PROGETTO ESECUTIVO

ITINERARIO NAPOLI - BARI  
RADDOPPIO TRATTA APICE – ORSARA  
I LOTTO FUNZIONALE APICE - HIRPINIA

ANALISI COMPARATIVA AMBIENTALE ED ARCHEOLOGICA TRA  
PROGETTO DEFINITIVO E PROGETTO ESECUTIVO

IF28 01 E 22 RG IM0000 001 A

RI02 - sezione tricanna tipo da PD

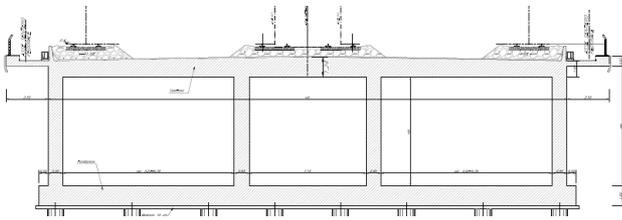
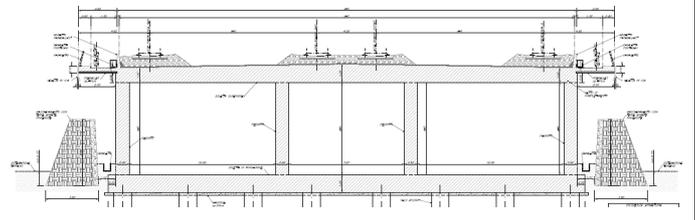
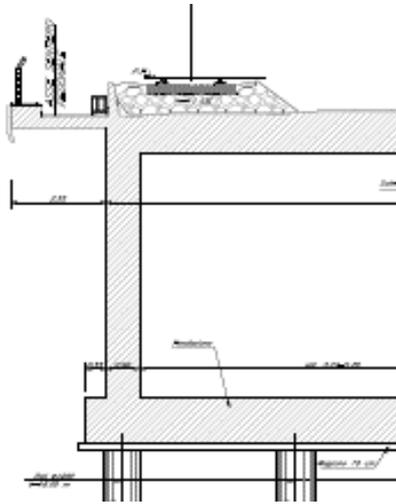
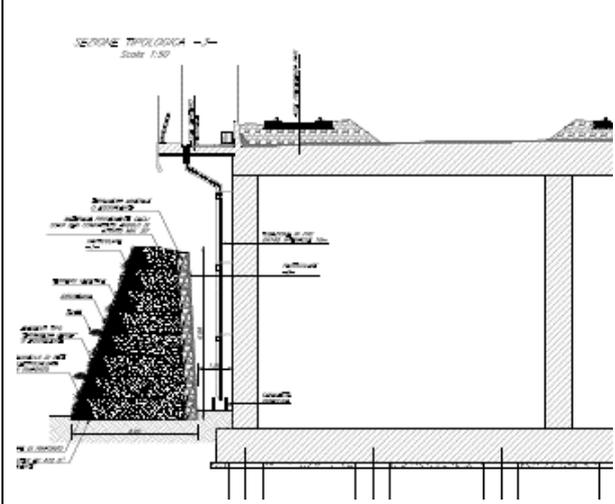
Modifica: La variazione progettuale introdotta con il Progetto Esecutivo consiste in un intervento di rimodellamento morfologico dell'area interessata dalla realizzazione della struttura scatolare prevista. Tale intervento prevede l'impiego di un sistema di terre rinforzate con paramento inclinato con angolo di 70° rinverdibile. Il paramento che si autosostiene è previsto in affiancamento, lungo tutta l'estensione dello scatolare in oggetto da entrambi i lati. In tal modo viene creata una barriera visiva alla struttura scatolare di c.a., la cui morfologia evoca quella di un rilevato naturale inerbito che si integra con le fasce e le macchie arbustive/arboree previste lungo le aree a margine del tracciato ferroviario. Il sistema così realizzato prevede inoltre la presenza di numerosi attraversamenti che rendono "trasparente" il rilevato e pienamente fruibili le aree che ricadono da una parte e l'altra del rilevato stesso. Il rimodellamento conseguito con le suddette terre rinforzate copre per intero la struttura in c.a. dello scatolare ad eccezione di una modesta fascia poco al di sotto della soletta in aggetto, questo per consentire le operazioni di futura manutenzione della parte superiore del paramento e delle opere in c.a. in aderenza ad esso. Il suddetto paramento inoltre è leggermente distaccato dalla struttura in c.a. anche allo scopo di consentire ai pluviali, necessari alla raccolta e adduzione delle acque di piattaforma ferroviaria, di poter discendere lungo le pareti, al di dietro del paramento. Le acque meteoriche saranno quindi raccolte da una canaletta posta tra il muro in c.a. dello scatolare e la parte posteriore del paramento. In questo modo anche tali elementi non risulteranno visibili, lasciando così inalterata la morfologia della parte di paramento rinverdita che risulterà ancora più omogenea con il contesto.

Motivazione: La modifica apportata risponde all'esigenza (avanzata dal MIBACT) di : *"effettuare un intervento di rimodellamento morfologico dell'area interessata dalla struttura scatolare prevista, tra la stazione di Hirpinia e il viadotto VI01, anche tramite l'utilizzo di terre armate e architettura del verde, al fine di sottrarre alla vista la struttura medesima mediante la creazione di un nuovo assetto dell'intera area allo scopo di renderla, eventualmente, fruibile al pubblico anche attraverso percorsi attrezzati e/o funzioni ricreative"*.

Fig 5.5 Realizzazione di slarghi ogni 250m lungo la viabilità esistente di accesso a NV07

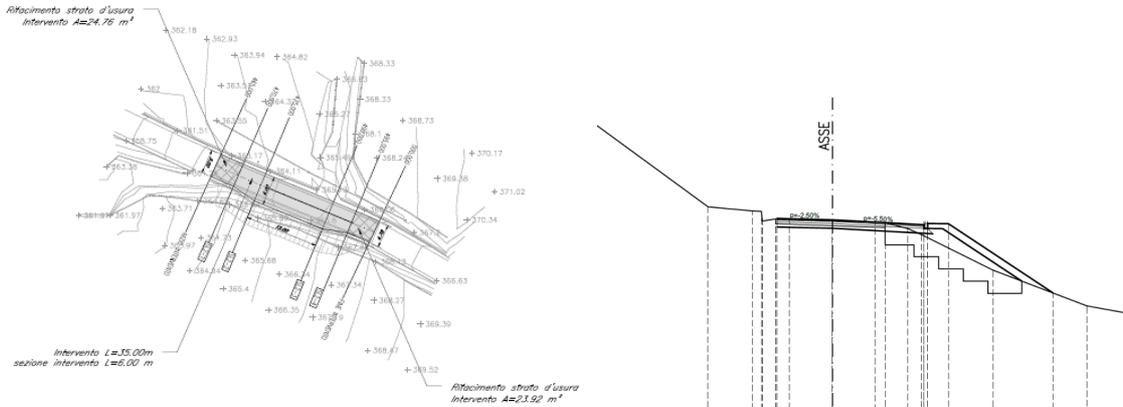
Motivazione:	La modifica apportata risponde all'esigenza (avanzata dal Comune di Melito Irpino prescrizione n°1) di: <i>"porre in essere interventi di adeguamento della carreggiata e di</i>

*rafforzamento dei muri di contenimento laterali con riferimento alla realizzazione di un tracciato stradale per l'accesso allo slargo RI54".*

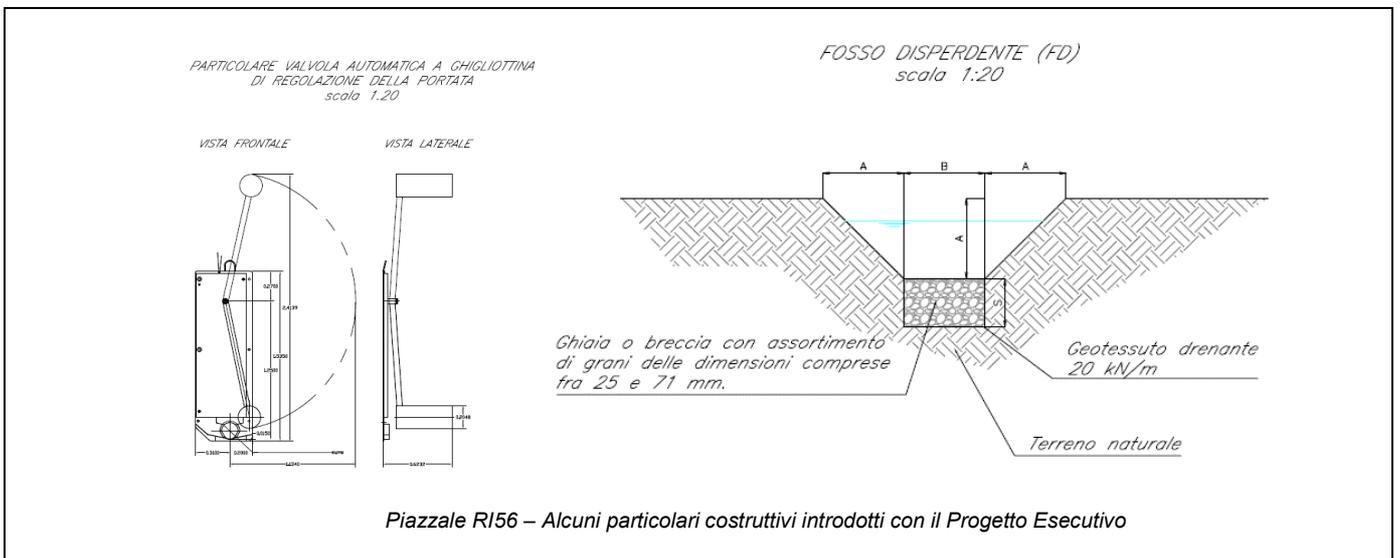
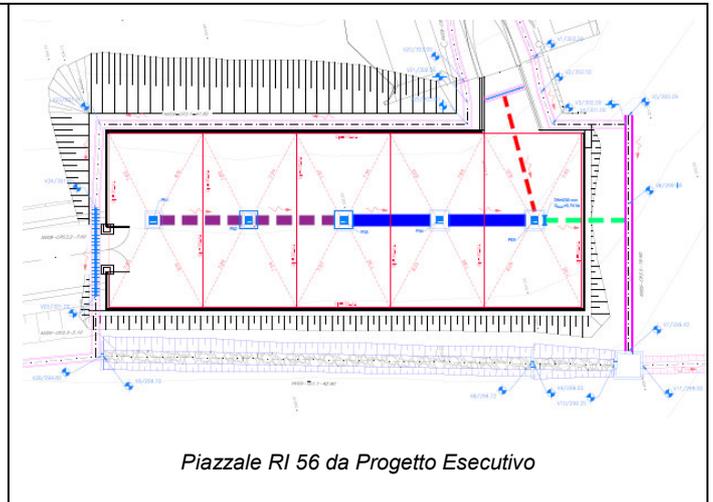
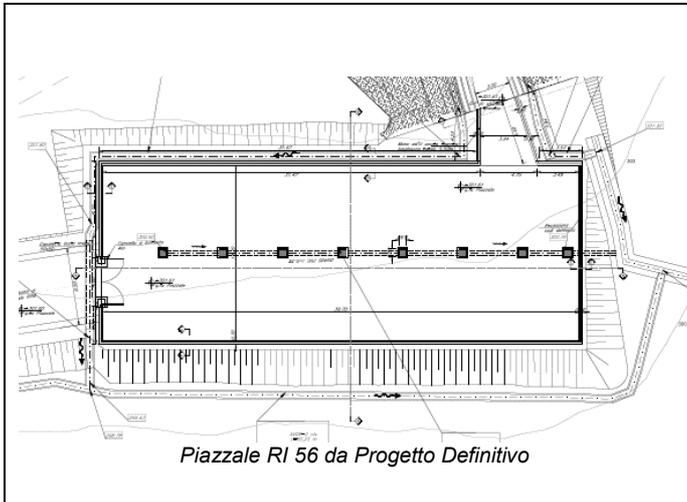
Modifica: La variazione progettuale introdotta con il Progetto Esecutivo (da ricomprendere nell'ambito della procedura di cui all'ex art. 169 del D.Lgs. 163/2006) è volta al sostanziale annullamento delle condizioni di deflusso superficiale che interessano il versante su cui è localizzato il piazzale. In particolare l'implementazione delle opere previste in PD è rappresentata dall'introduzione di ulteriori presidi conseguenti al calcolo analitico di dettaglio sviluppati al fine di garantire l'invarianza idraulica e tenendo conto che, nel caso specifico, la conformazione geologica e idrogeologica dei primi strati del sottosuolo nelle zone di progetto presentano valori di permeabilità limitati che mediamente si attestano su valori di 10-7 m/s e che quindi portano ad escludere l'infiltrazione profonda per la totalità di portata collettata dalle reti di progetto. In considerazione quindi dei termini sopra riportati, le opere di progetto esecutivo saranno volte a garantire il principio di invarianza idraulica per tutti i piazzali oggetto di progettazione e quindi al mantenimento delle condizioni di deflusso attuali del versante per mezzo di:

- Rete interrata di collettamento interna al piazzale con sovradimensionamento dei collettori e valvola a ghigliottina con portata in uscita pari a quella ante-operam;
- Trincea drenante con fondo pseudo orizzontale con bauletto in ghiaia atta all'accumulo delle acque e alla loro laminazione e dispersione (effetto minore) a monte del recapito sul versante per ulteriore effetto migliorativo e compensativo.

Motivazione: La modifica apportata risponde all'esigenza (avanzata dal Comune di Melito Irpino prescrizione n°3, 4 e 6) di: *“prevedere opere di adeguamento e sistemazione delle aree al contorno relativamente al realizzando tracciato stradale per l'accesso all'Area di Emergenza RI 56 a servizio della finestra lato Napoli della galleria Melito, che va ad innestarsi sulla strada rurale dalle caratteristiche poco consone ad una viabilità di emergenza”*.

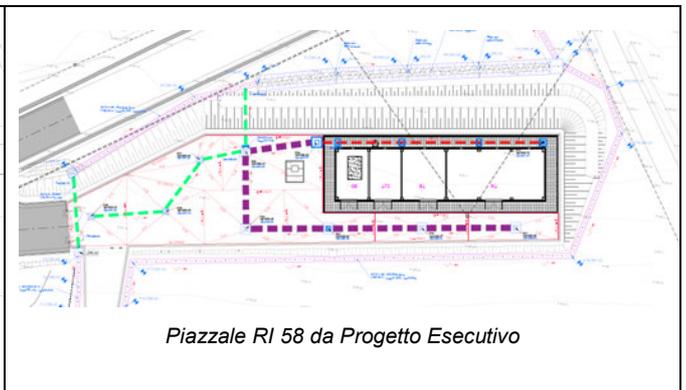
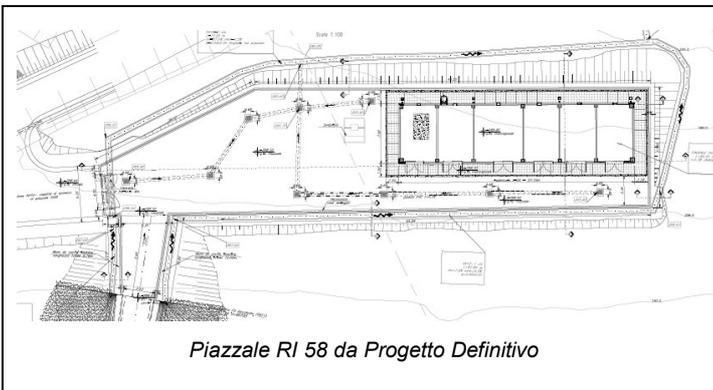
Modifica: La variazione progettuale introdotta con il Progetto Esecutivo (da ricomprendere nell'ambito della procedura di cui all'ex art. 169 del D.Lgs. 163/2006) è volta al sostanziale annullamento delle condizioni di deflusso superficiale che interessano il versante su cui è localizzato il piazzale. In particolare l'implementazione delle opere previste in PD è rappresentata dalla introduzione di ulteriori presidi congruenti al calcolo analitico di dettaglio sviluppati al fine di garantire l'invarianza idraulica e tenendo conto che, nel caso specifico, la conformazione geologica e idrogeologica dei primi strati del sottosuolo nelle zone di progetto presentano valori di permeabilità limitati che mediamente si attestano su valori di 10-7 m/s e che quindi portano ad escludere l'infiltrazione profonda per la totalità di portata collettata dalle reti di progetto. In considerazione quindi dei termini sopra riportati, le opere di progetto esecutivo saranno volte a garantire il principio di invarianza idraulica per tutti i piazzali oggetto di progettazione e quindi al mantenimento delle condizioni di deflusso attuali del versante per mezzo di:

- Rete interrata di collettamento interna al piazzale con sovradimensionamento dei collettori e valvola a ghigliottina con portata in uscita pari a quella ante-operam;
- Trincea drenante con fondo pseudo orizzontale con bauletto in ghiaia atta all'accumulo delle acque e alla loro laminazione e dispersione (effetto minore) a monte del recapito sul versante per ulteriore effetto migliorativo e compensativo.

La modifica apportata risponde all'esigenza (avanzata dal Comune di Apice prescrizione n°1C) di: *“Prevedere, relativamente al Piazzale di emergenza, RI58, della GA Rocchetta Finestra 1, – un risanamento idrogeologico del versante che degrada verso il fiume Ufita (ad esempio tramite briglie, drenaggi, gabbionate, ecc.) e la sistemazione idraulica del canale interessato dal deflusso idrico (ad esempio tramite canalette) resi necessari a causa delle acque provenienti dal piazzale di emergenza”.*

Piazzale RI 59 da Progetto Definitivo

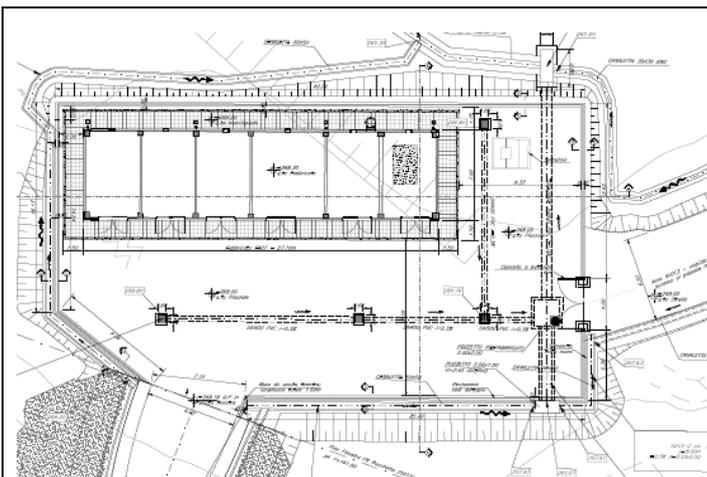
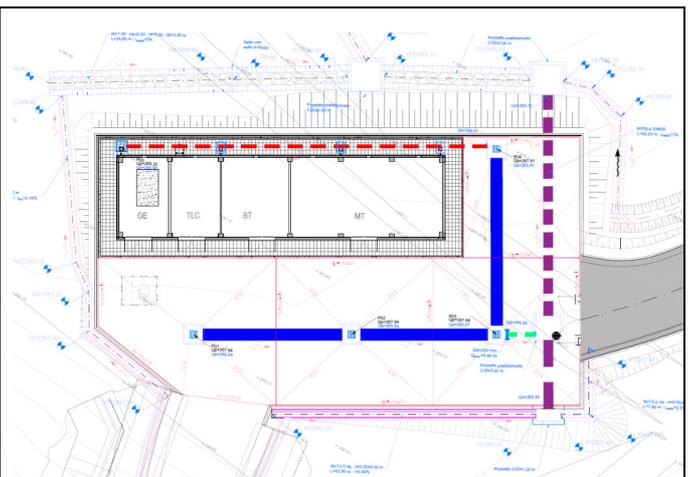
Modifica: La variazione progettuale introdotta con il Progetto Esecutivo (da ricomprendere nell'ambito della procedura di cui all'ex art. 169 del D.Lgs. 163/2006) è volta al sostanziale annullamento delle condizioni di deflusso superficiale che interessano il versante su cui è localizzato il piazzale. In particolare l'implementazione delle opere previste in PD è rappresentata dalla introduzione di ulteriori presidi congruenti al calcolo analitico di dettaglio sviluppati al fine di garantire l'invarianza idraulica e tenendo conto che, nel caso specifico, la conformazione geologica e idrogeologica dei primi strati del sottosuolo nelle zone di progetto presentano valori di permeabilità limitati che mediamente si attestano su valori di 10-7 m/s e che quindi portano ad escludere l'infiltrazione profonda per la totalità di portata collettata dalle reti di progetto. In considerazione quindi dei termini sopra riportati, le opere di progetto esecutivo saranno volte a garantire il principio di invarianza idraulica per tutti i piazzali oggetto di progettazione e quindi al mantenimento delle condizioni di deflusso attuali del versante per mezzo di:

La modifica apportata risponde all'esigenza (avanzata dal Comune di Apice prescrizione n°CC) di: *“Prevedere, relativamente al Piazzale di emergenza, RI59, della GA Rocchetta Finestra 2 un risanamento idrogeologico dell'area (ad esempio tramite briglie, drenaggi, gabbionate, ecc.) e la sistemazione idraulica del canale interessato dal deflusso idrico resi necessari a causa delle acque provenienti dal piazzale di emergenza”.*

Figura 8-24 – Planimetria della sistemazione del piazzale SSE Apice come da prescrizione in oggetto

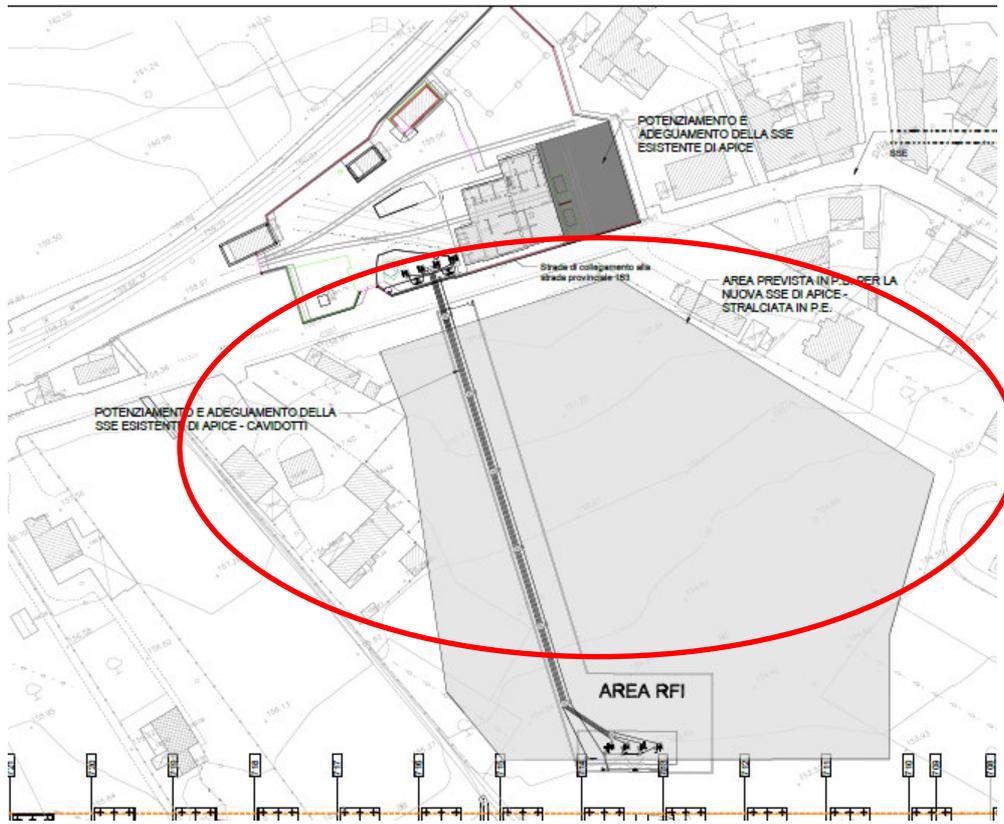
Modifica: La variazione progettuale introdotta con il Progetto Esecutivo (da ricomprendere nell’ambito della procedura di cui all’ex art. 169 del D.Lgs. 163/2006) è volta alla sostanziale eliminazione del nuovo piazzale sopradescritto dei fabbricati ivi previsti e della nuova linea AT di Terna. A tale scopo, dopo una verifica e un rilievo dello stato di fatto e di consistenza del fabbricato esistente della SSE di Apice, si è constatata la fattibilità del riutilizzo del fabbricato esistente e la possibilità di sostituire le apparecchiature ivi presenti per potenziarle e renderle idonee all’alimentazione della nuova linea. In questo contesto non risulta più necessaria neppure la realizzazione del tratto di linea AT di Terna ma si dovrà prevedere in ogni caso la realizzazione di un cavidotto (interrato) necessario ad alimentare, dalla SSE esistente, la linea TE del nuovo tracciato ferroviario.

Motivazione: La modifica apportata risponde all’esigenza (avanzata dal Comune di Sant’Arcangelo Trimonte prescrizione n°1) di: *“Potenziare ed adeguare la sottostazione elettrica esistente di Apice anziché procedere alla realizzazione della nuova SSE prevista in progetto”*.

Figura 30: Confronto fra planimetria del Viadotto VI02 - Riquadro rosso PD - Riquadro Verde PE

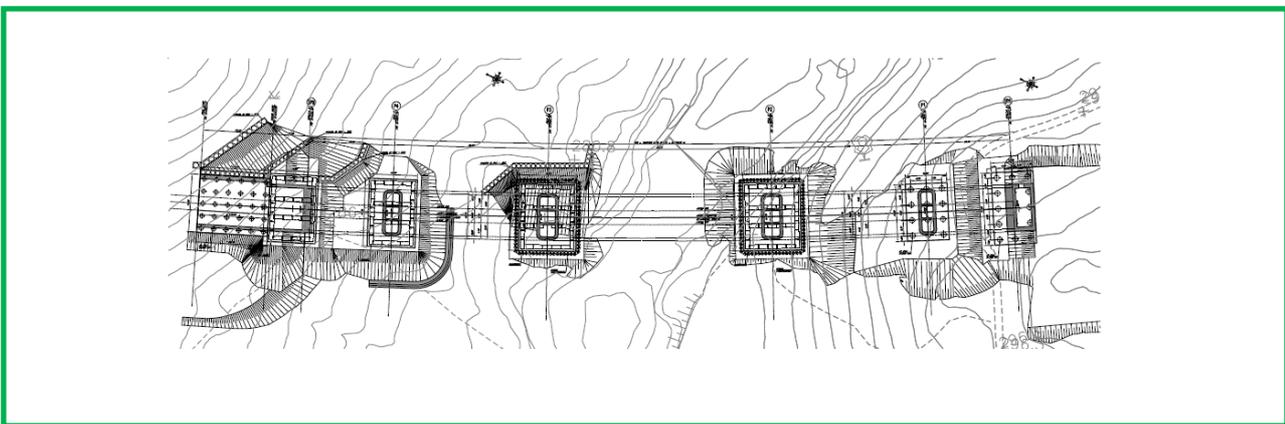
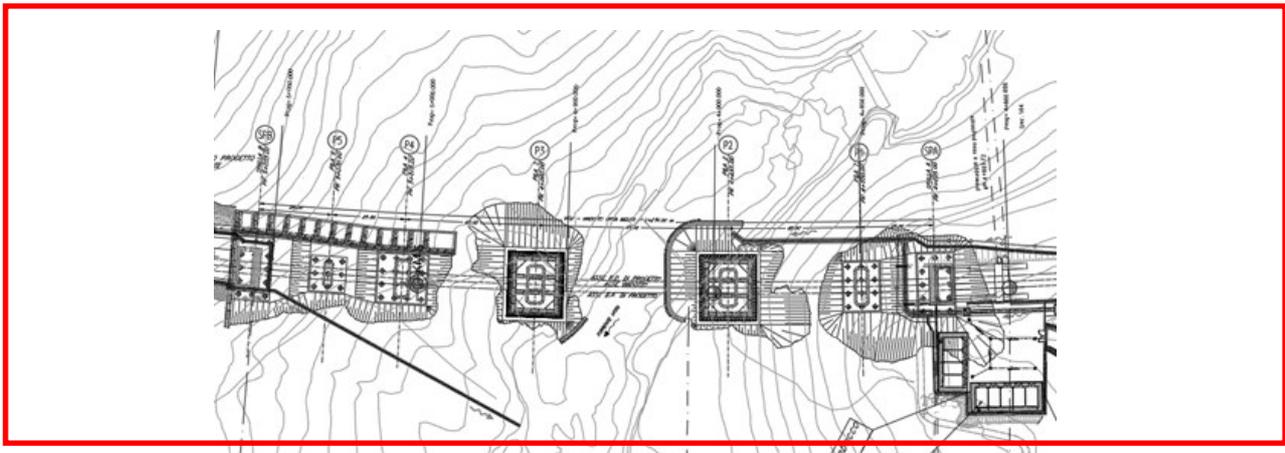
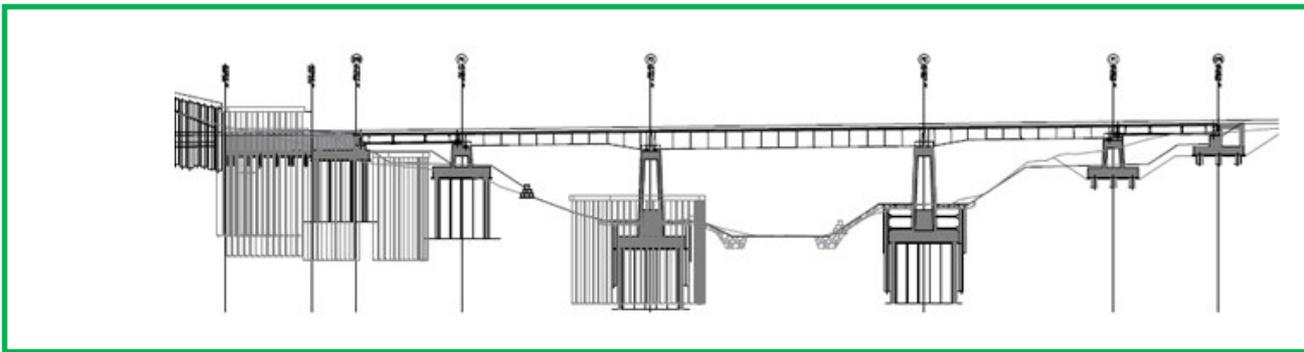
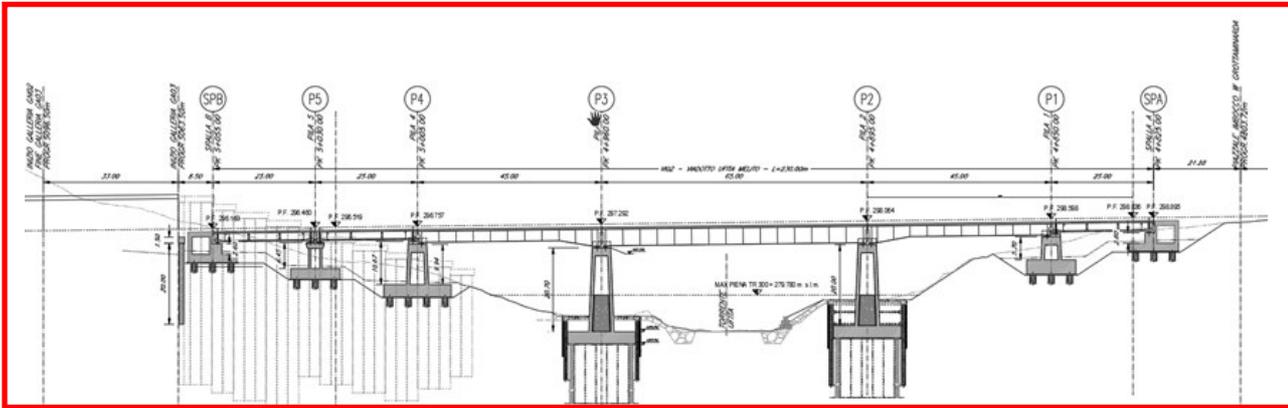
Modifica Rispetto al PD, nel PE è stata eliminata l'ultima campata in c.a.p. e di conseguenza anche la diaframmata necessaria per realizzare gli scavi profondi volti ad inserire le pile di sostegno della campata eliminata. La campata in c.a.p. è stata sostituita con un manufatto interrato a "U", di raccordo tra la spalla B e l'imbocco della galleria Melito lato Bari. Allo stesso tempo le quote di fondazione della spalla e della pila 4 sono state leggermente innalzate, in modo da ridurre significativamente l'altezza degli scavi e poter di conseguenza ridurre l'impegno statico dell'opera di sostegno degli scavi, ricorrendo a pali trivellati al posto dei diaframmi.

L'insieme degli accorgimenti tecnici sopra descritto ha permesso di modificare, come anticipato nella Relazione di Sistema, le modalità di realizzazione degli scavi e delle opere di sostegno del versante, in cui è inserito il viadotto, per risolvere le problematiche esecutive, particolarmente complesse, considerate l'acclività del pendio stesso e le difficoltà di accesso. Dal punto di vista paesaggistico le strutture dell'intero viadotto rimangono sostanzialmente immutate, non viene alterato il profilo dell'impalcato, né la scansione delle pile e viene eliminata la diaframmata di sostegno del versante che da un punto di vista

visivo, risultava abbastanza predominante e imponente. Per quanto riguarda la circolazione delle acque di versante, il diaframma è sostituito da palificate che non impediscono la circolazione idrica di versante e allo stesso tempo – ad opere ultimate – rimangono inserite all'interno del versante che potrà quindi essere integralmente ri-naturalizzato, come illustrato nelle immagini successive.
